第51回技能五輪全国大会 旋盤職種 課題・図面等 訂正変更

別図1 訂正説明図

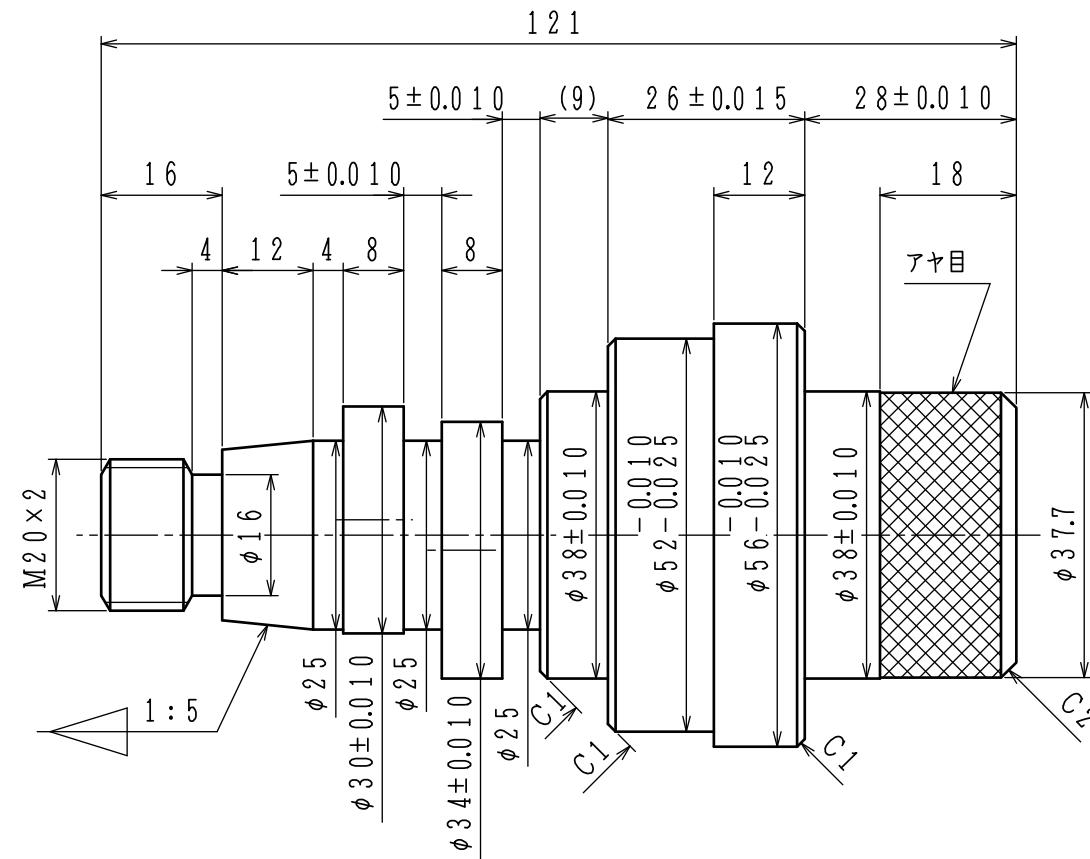
1) 部品図面 部品① 不足線の追加

部品① 偏心軸側の $\phi 38\text{mm}$ の外径を示す形状が、側面図に図示されていない。

部品① 側面図に、 $\phi 38\text{mm}$ の外径を示す形状線を追加。

別図2 訂正説明図

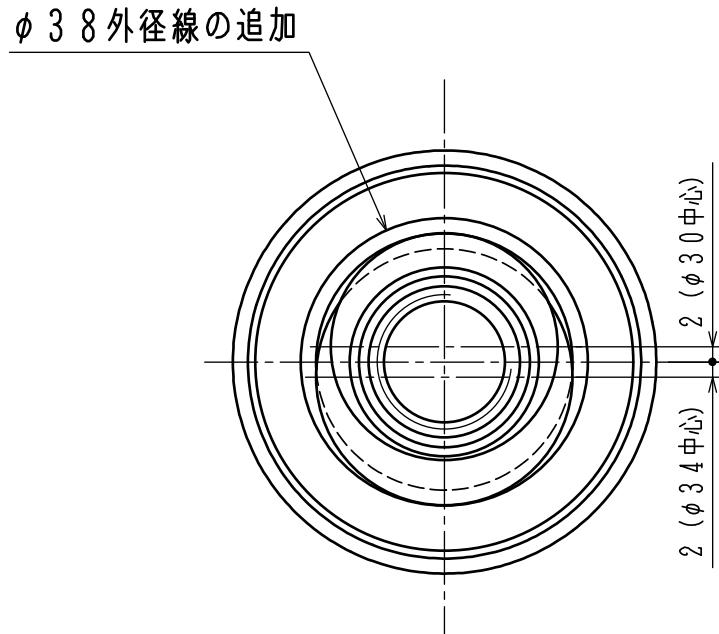
2) 組立図A 部品④ 不足線の追加

部品③ $\phi 38$ 内径部の、ねじ逃げ溝から、横穴までの形状を示す線が図示されていない。

$\phi 38$ 内径部の、ねじ逃げ溝から、横穴までの形状を示す形状線を追加。
